（仮称）徳島鳴門風力発電事業
環境影響評価方法書
補足説明資料

令和 6 年 8 月

東急不動産株式会社

風力部会 補足説明資料 目次

図 11(4) 渡り鳥調査 定点観察 視野範囲 (Wt. 3)

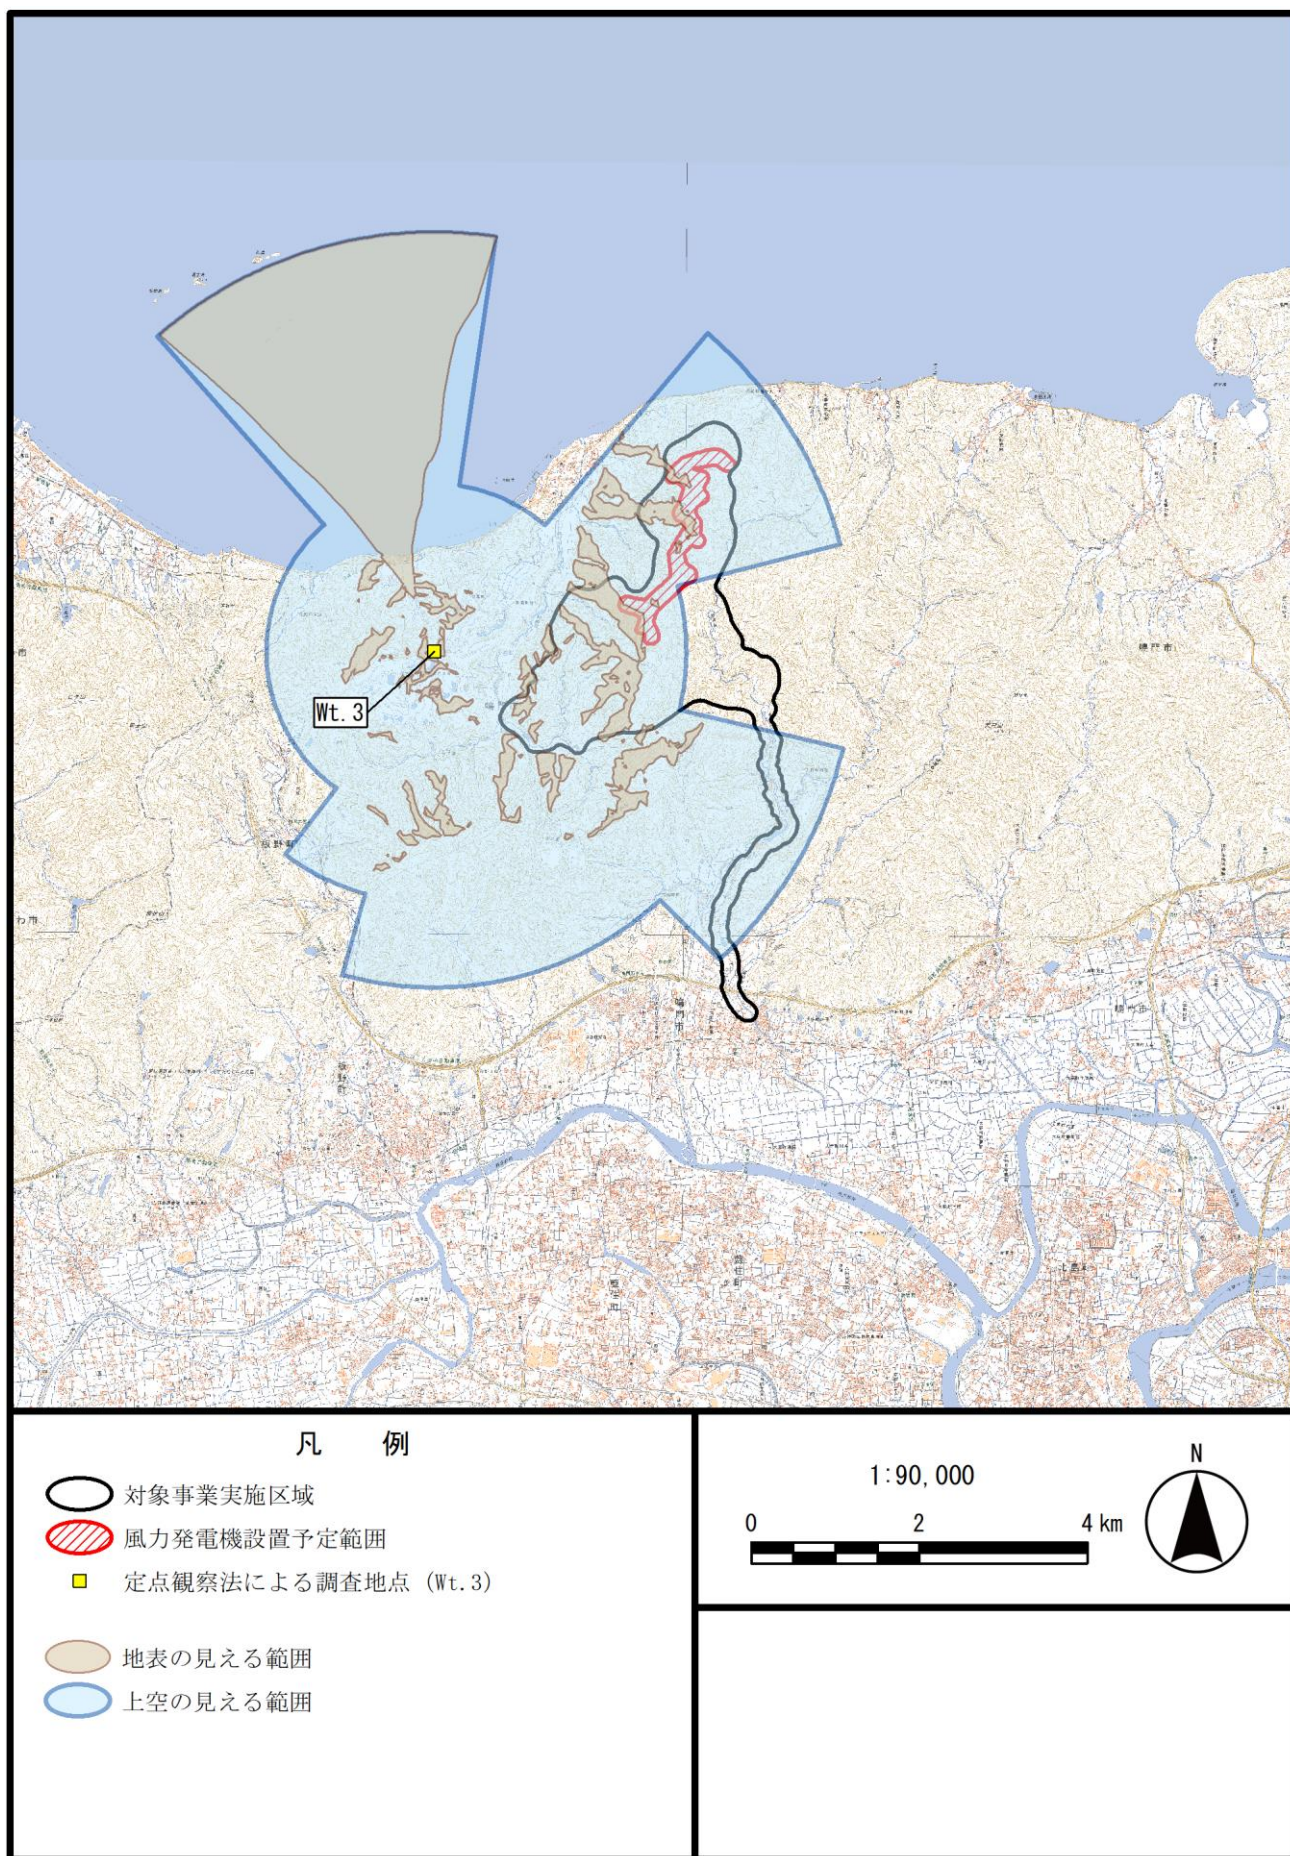
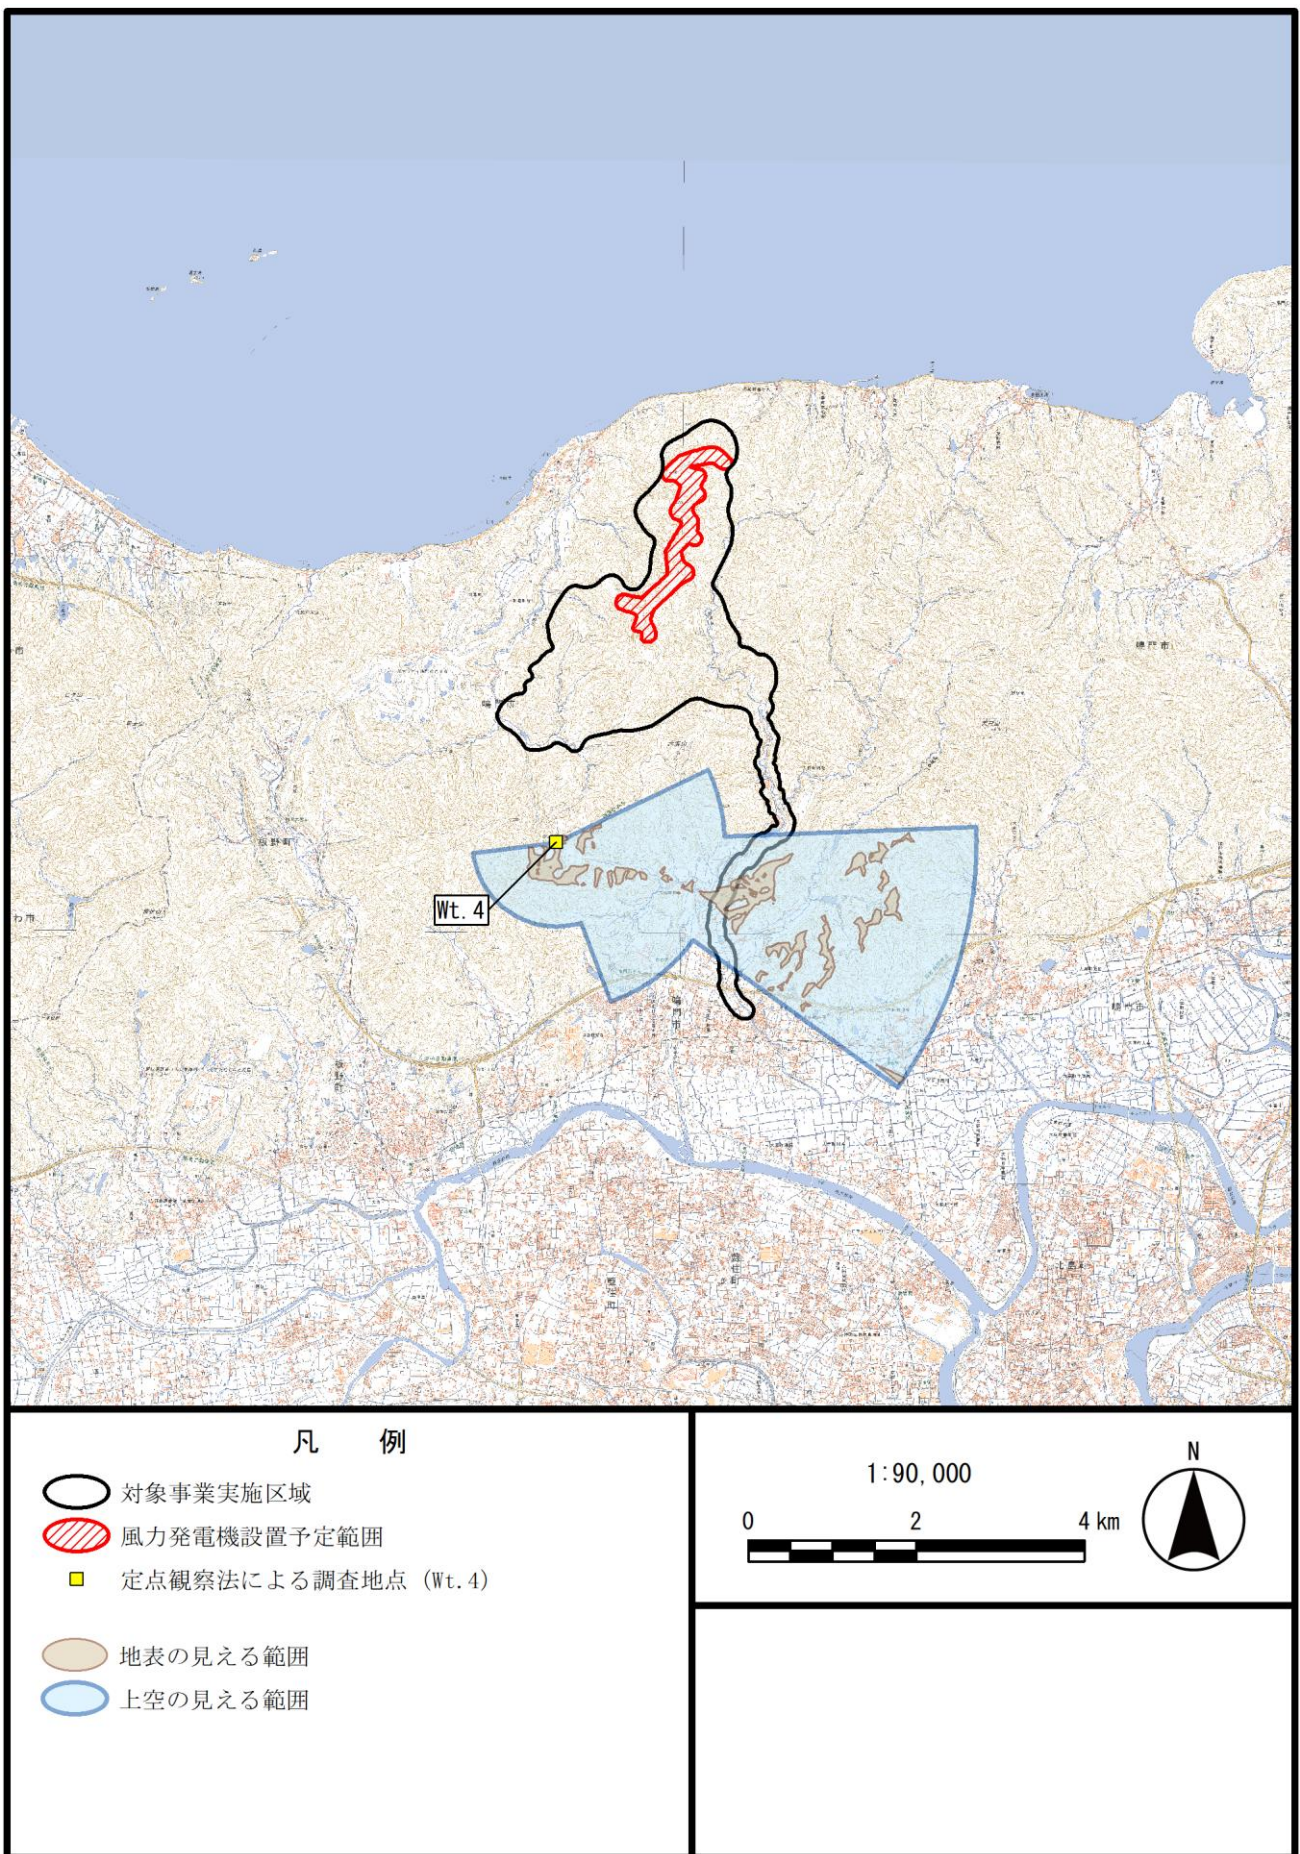
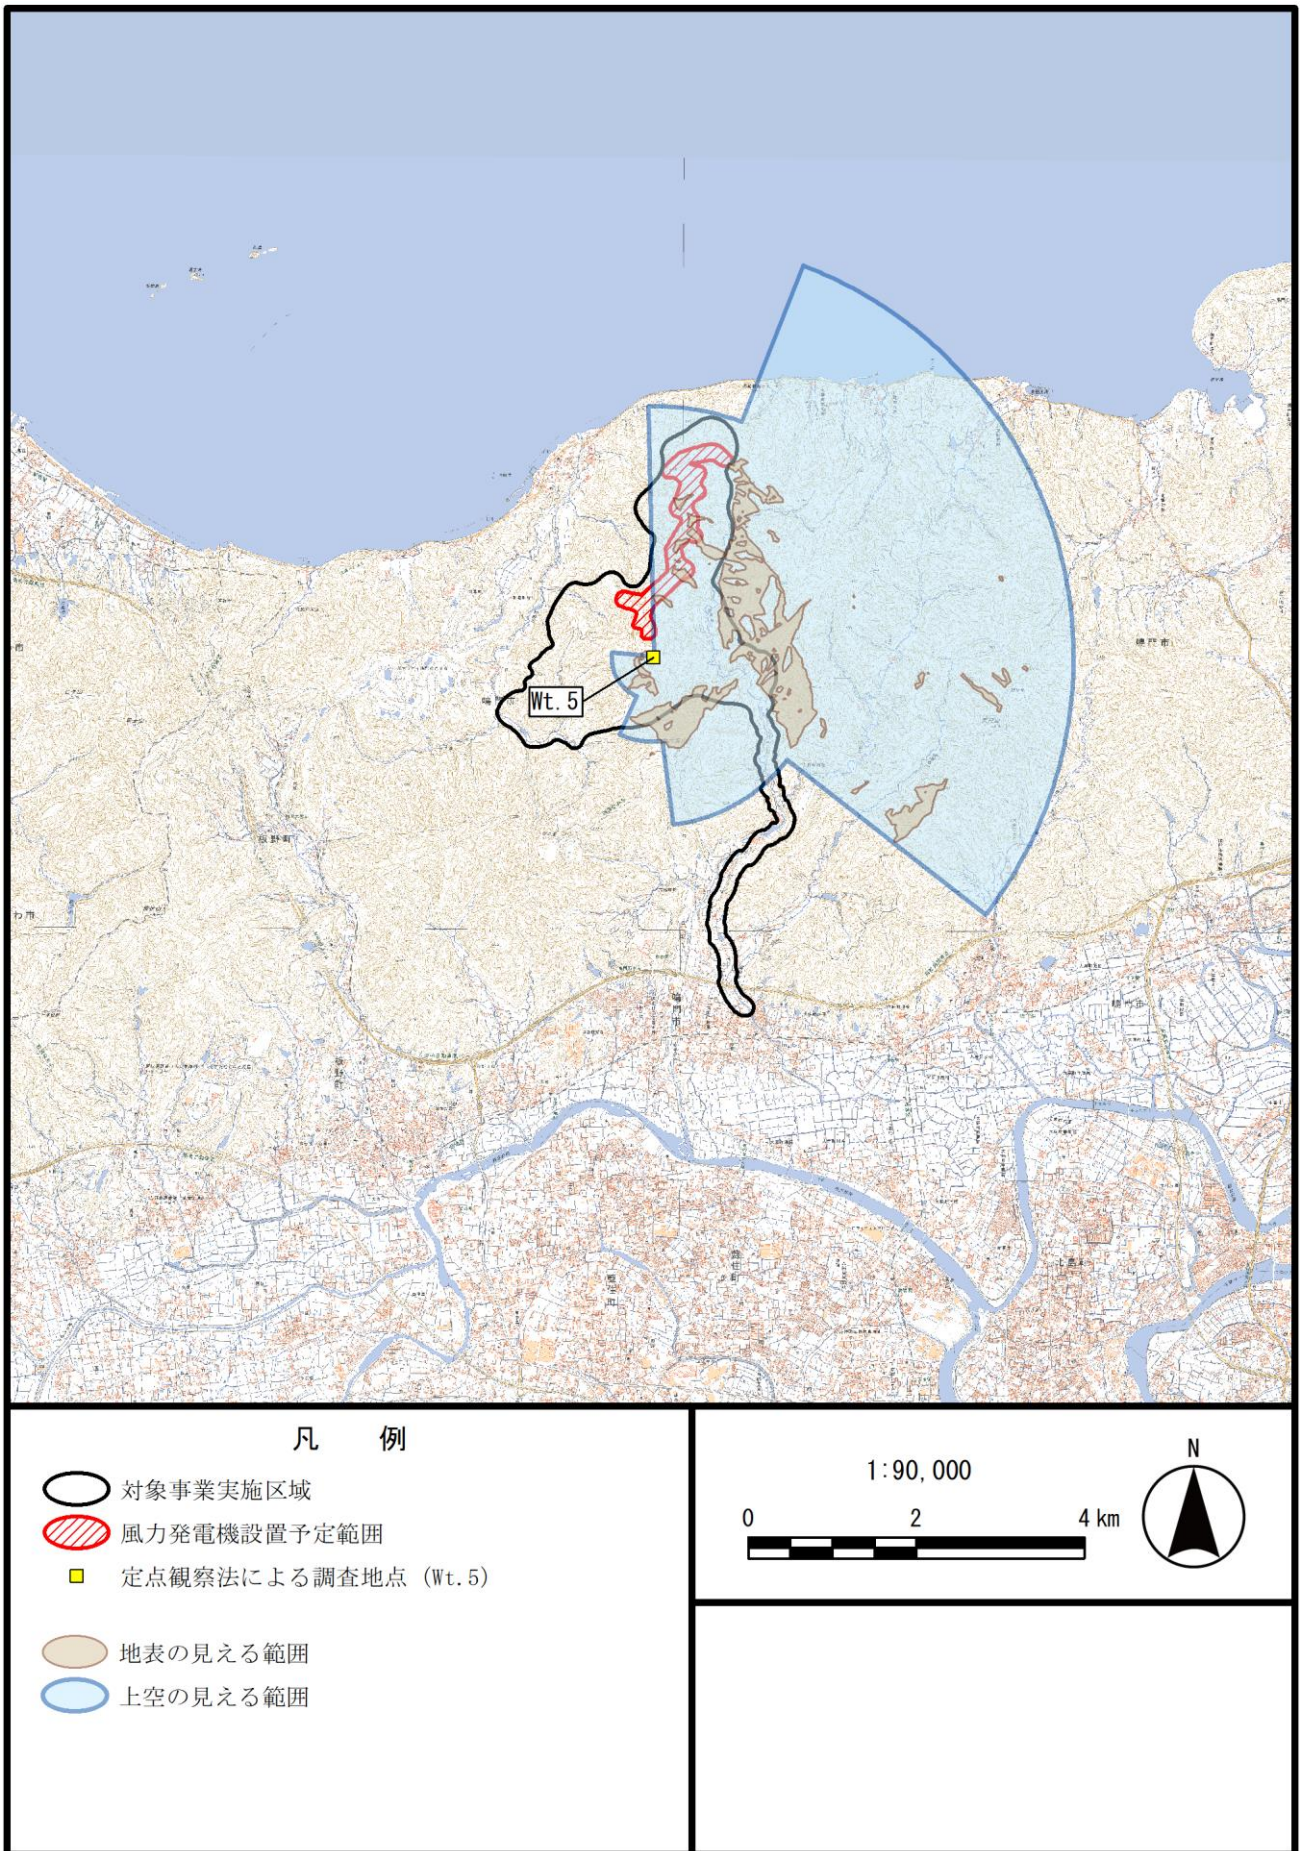
鳥類調査(重要な種(猛禽類等)、渡り鳥)をポイントセンサス法で行う場合、調査地点からの可視範囲が示されているか。

鳥類調査のうち、猛禽類調査地点からの可視範囲を図 10 に、渡り鳥調査地点の可視範囲を図 11 にお示します。
